H種、簡易H種ブレーキコイル用ワニス変更のお知らせ

件名	H種ブレーキコイル用 ワニス変更のお知らせ	発行日付	2013年12月13日	周知対象区分
		三菱電機 FA 産業機器株式会社本社・工場 福岡市 西区 今宿東 1-1-1 〒819-0192 TEL 092-805-3631		支店

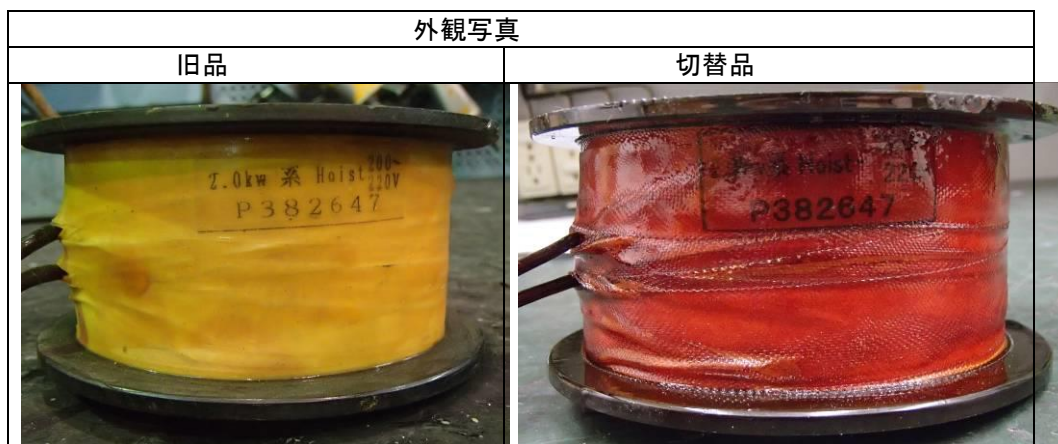
H種、簡易H種ブレーキコイル用ワニス切換

旧：KR-291(信越シリコン製)

新：HPD-200S4(日立化成製)

メーカ生産中止

- ・外形寸法変更無し(新旧取付互換)
- ・形名コード変更ありません。(サービス部品は特殊品の為、コードの設定なし)
- ・外観の色が変わりますが、特性等は同等です。
